PR10.10 Réponses à la demande d'engagements et d'informations complémentaires

OBJET : Demande d'engagements et d'informations complémentaires pour le projet de réaménagement de la cellule 6 au centre de traitement de Stablex sur le territoire de la ville de Blainville par Stablex Canada Inc.

V/ dossier : 3211-21-014

N/dossier : 190-138

Figure 2. Plan général d'échantillonnage pour le suivi des milieux humides

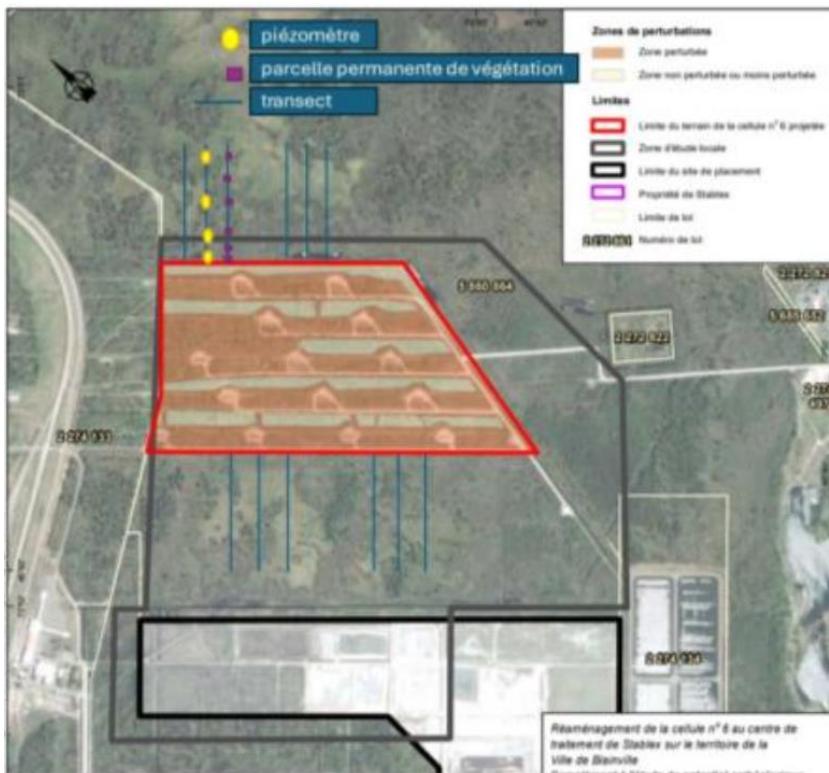
- QC-11** Le Ministère exige un suivi de quatre indicateurs (végétation, hydrologie, qualité de l'eau, qualité physique des sols), tel que mentionné ci-haut dans la section 4, dont les changements sont observables à une échelle temporelle étendue. Le plan d'échantillonnage proposé s'appuie sur différentes sources d'informations scientifiques et protocole de recherche (entre autres Price et coll. 2023, Lachance et coll. 2021, Sprecher 2008)³.

Un plan général d'échantillonnage (Figure 2) est proposé et consiste à établir quatre secteurs situés dans les milieux humides au pourtour de la cellule 6 projetée, soient deux secteurs situés vers le nord-est et deux autres vers le nord-ouest. Pour chaque secteur, trois transects perpendiculaires d'une longueur de 300 m et séparés par 50 à 75 m de la cellule 6 projetée sont demandés pour un total de douze transects. Des parcelles d'échantillonnage et des piézomètres sont positionnés le long de ces transects.

L'initiateur doit s'engager à présenter un plan d'échantillonnage détaillé. Ce plan doit être transmis lors de la première demande visant l'obtention de l'autorisation ministérielle en vertu de la Loi sur la qualité de l'environnement (LQE).

SCI-11 : Le Programme révisé de suivi des MH inclura un plan d'échantillonnage détaillé des MH adjacents au site du projet. Le nombre et le positionnement des transects seront déterminés après avoir échangé avec les experts du MELCCFP, en tenant compte également des conditions du terrain et des droits d'accès qui auront été accordés à Stablex relativement aux terrains sur lesquels les MH adjacents sont situés.

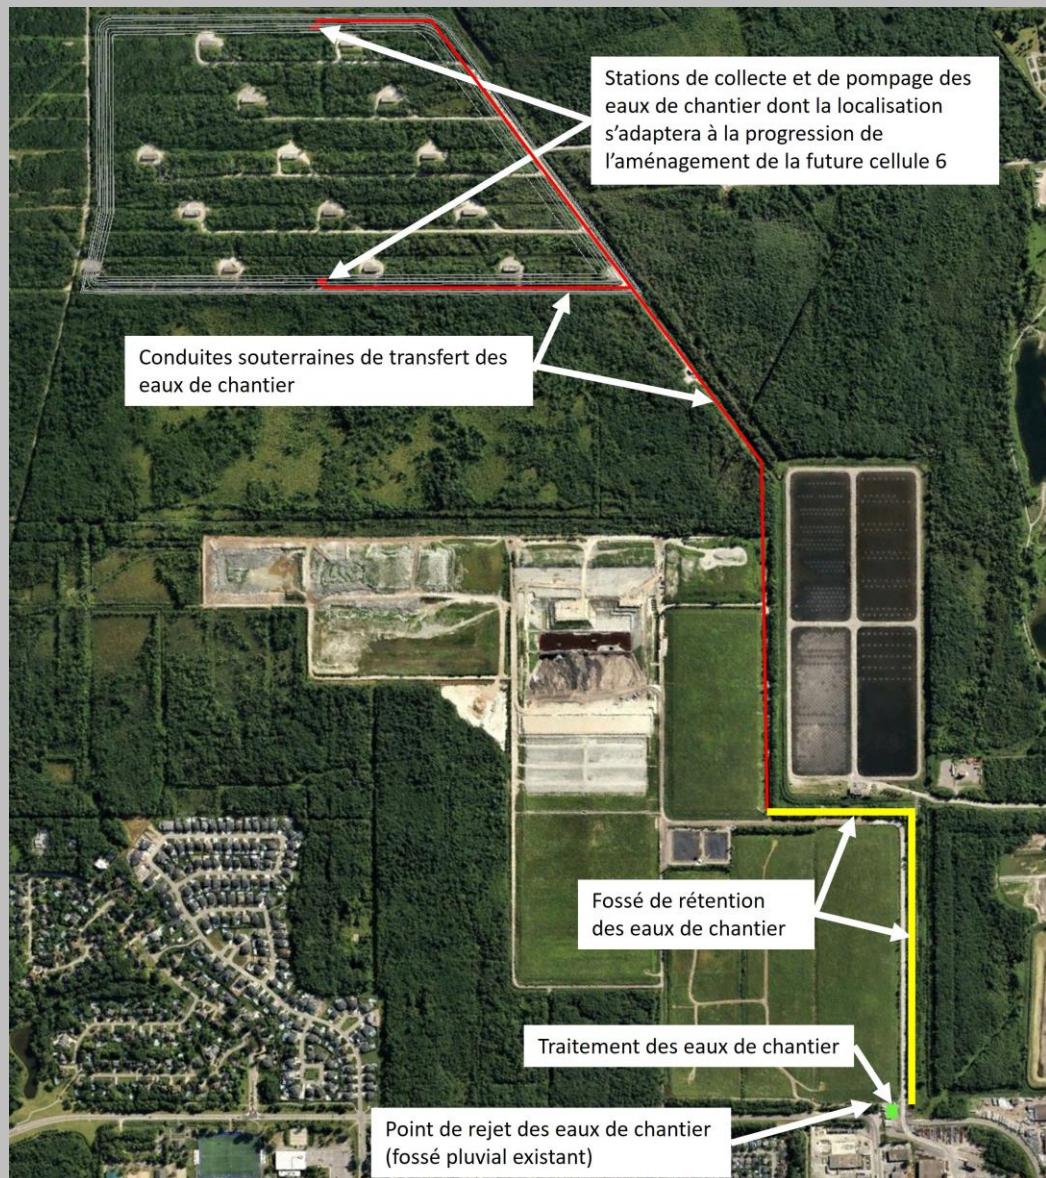
QC-21 Selon le schéma actuel (Figure 3), les eaux du site (mises à part celles issues du ruissellement extérieur de la route) ne seront pas en contact avec les milieux humides adjacents. Le Ministère demande à l'initiateur si le point de rejet, après le traitement des eaux de construction, est localisé dans le milieu humide ou dans le milieu hydrique en aval.

Si l'initiateur prévoit rejeter des eaux dans les milieux humides, il doit s'engager à procéder à des analyses chimiques telles que celles mentionnées au **QC-20** au préalable ; ceci afin de prévenir la mortalité des bryophytes et les changements dans les processus naturels associés aux milieux humides dont la ressource en eau provient des précipitations (sans contact avec le sol).

- SCI-21** Stablex confirme que le point de rejet des eaux de chantier (eaux de construction) sera situé dans un fossé situé à la sortie du système de traitement d'eau servant à contrôler les matières en suspension avant leur écoulement vers le réseau pluvial de fossés municipaux canalisés. La localisation du point de rejet sera confirmée à la Demande d'autorisation. À titre indicatif, la carte ci-dessous indique l'endroit prévu du point de rejet.
